5. 路網配置

(1) 現地に適合した路網配置

路網配置の検討

第一回目の現地踏査による修正及び検討箇所 図 5-7

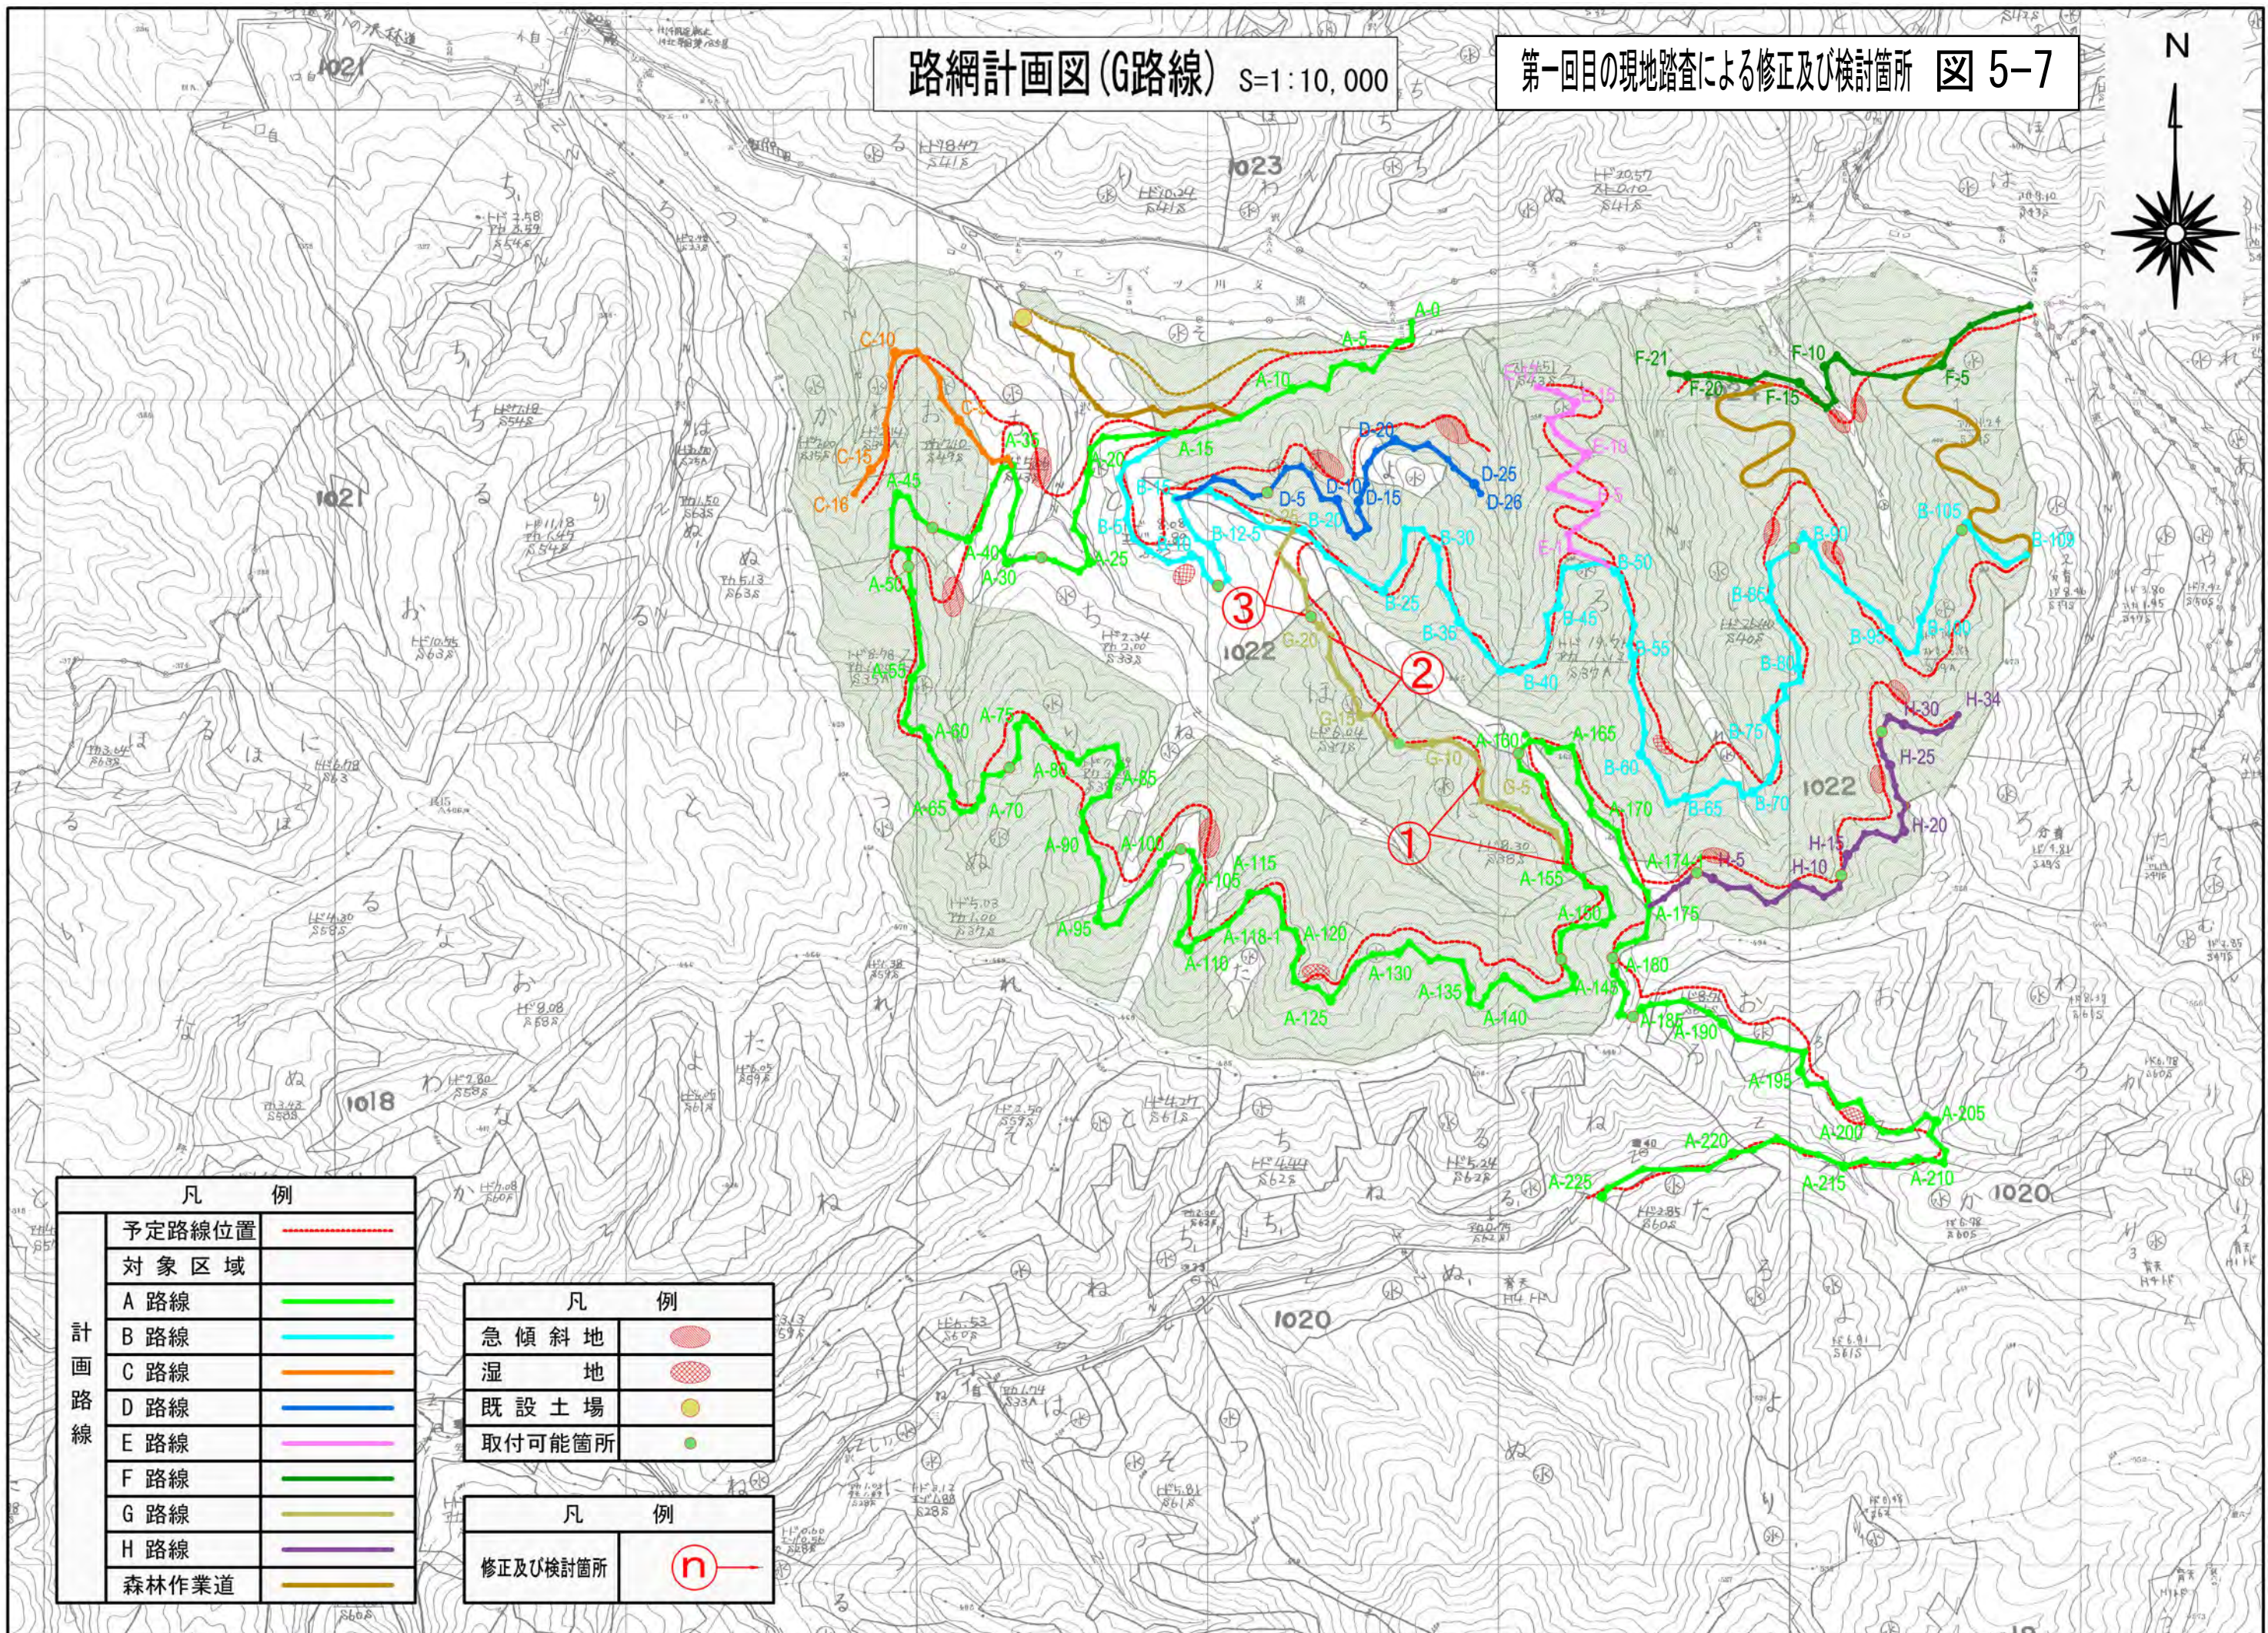
路線名	番号	修正及び検討項目				修正及び検討結果			
		線形	保全	施業	経済性	線形	保全	施業	経済性
G路線	①	A路線のA-155を、起点として分岐する。				予定路線位置の緩傾斜地を、4%～9%の下り勾配で通過している。			
	②	終点予定位置を、変更しなければ取付かない。		G-12は緩傾斜地。		G-10 から G-20 の区間は9%の下り勾配を利用して極力緩傾斜地を通過している。		作業道取付が、可能な箇所を通過。	
	③		B路線との終点取付予定位置は、急傾斜地となっている。	G-21は緩傾斜地。			終点を予定路線位置より、50m程度川手の緩傾斜地に変更した。	作業道取付が、可能な箇所を通過。	
H路線	①	分岐点の予定位置は、若干傾斜が急な箇所になっている。	予定路線位置は、急傾斜地となっている。			分岐点の予定位置より、横断傾斜の緩い A-175 を起点位置に変更した。	急傾斜地を避けるため、20m程度山側に路線を移動している。		
	②		予定路線位置は、急傾斜地となっている。	H-14は緩傾斜地。			急傾斜地を避けるため、20～40m程度山側の緩斜面を通過している。	作業道取付が、可能な箇所を通過。	
	③		予定路線位置は、急傾斜地となっている。	H-28は緩傾斜地。			急傾斜地を避けるため、10m程度山側の緩斜面を通過している。	作業道取付が、可能な箇所を通過。	
	④	終点予定位置は、中傾斜地となっている。				予定路線の終点位置に、2%程度の緩い縦断勾配で到達する。

第二回目の現地踏査による修正及び検討箇所 図 5-9

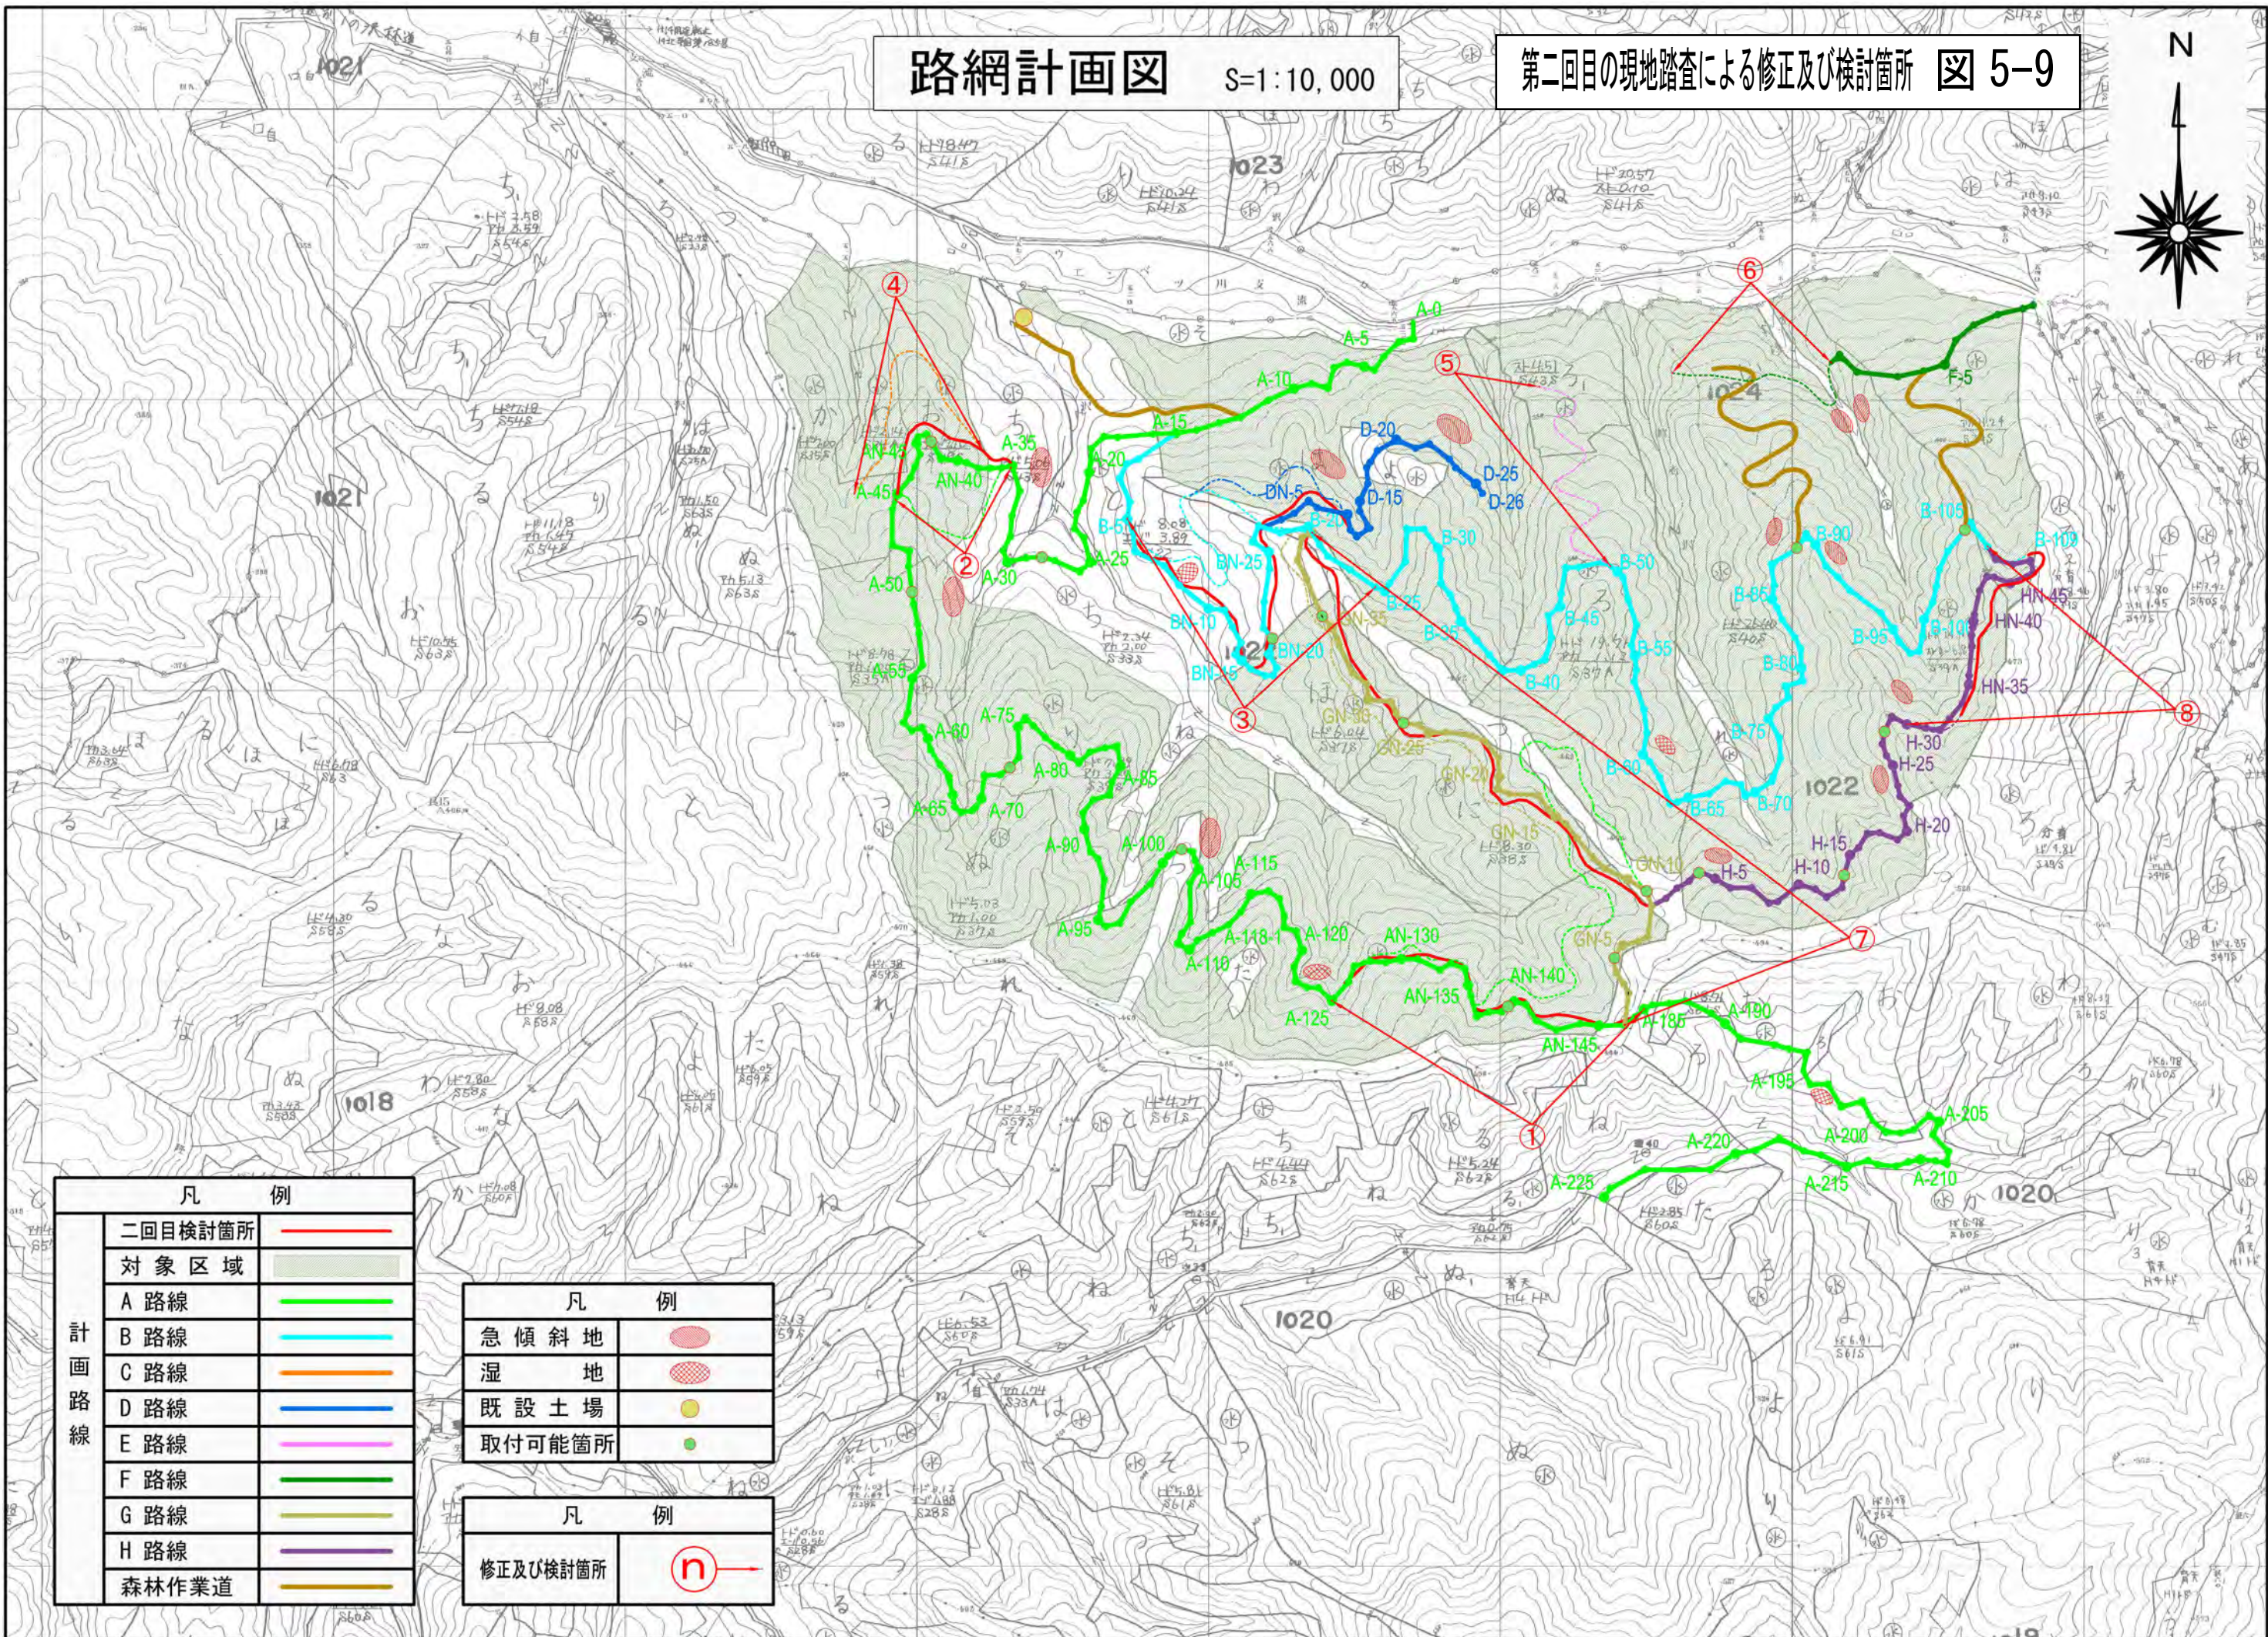
路線名	番号	修正及び検討項目				修正及び検討結果			
		線形	保全	施業	経済性	線形	保全	施業	経済性
A 路線	①				A 路線で A-145～A-185 付近の路線同士が、近接して平行に通過しており無駄であることから、A-125 付近から路線を少しずつ上げて尾根越しをすることで、これを解消する。				現地踏査の結果、概ね予定通り検討路線位置での通行が可能である。
	②			C 路線を削除することから、A 路線の A-35～A-45 付近を削除し C 路線側に膨らませることで、施業範囲のバランスを向上させる。				A 路線については現地踏査の結果、概ね予定通り検討路線位置での通行が可能である。	
B 路線	③			B 路線の B-5～B-24 付近については、既設集材路を利用しながら現在のヘアピン箇所より奥の平場まで突っ込んで巻き返し、D 路線の分岐点の位置を現在より高い箇所に変更する。				現地踏査の結果、概ね予定通り検討路線位置での通行が可能である。	
C 路線	④			C 路線は概ね緩傾斜地であり、ストリップロードで対応するため削除する。				C 路線は路線計画から削除する。	
E 路線	⑤			E 路線は概ね緩傾斜地であり、ストリップロードで対応するため削除する。				E 路線は路線計画から削除する。	
F 路線	⑥		F 路線の沢渡り手前から奥の区間は、沢及び前後の地形地質状態が良好では無く、維持管理に支障を来す可能性が大きいため、B 路線からの森林作業道で対応することとし計画しない。				F 路線の沢渡り手前から奥の区間は、路線計画から削除する。		
G 路線	⑦	G 路線の分岐点を変更し現在の位置より、尾根に近い箇所を通過させる。				現地踏査の結果、概ね予定通り検討路線位置での通行が可能である。			
H 路線	⑧			B 路線終点と H 路線終点を延長し、接続することで循環路線とし、管理経営面への貢献及び保安林機能の維持と向上を図る。				現地踏査の結果、分収育林に若干入るが接続は可能である。
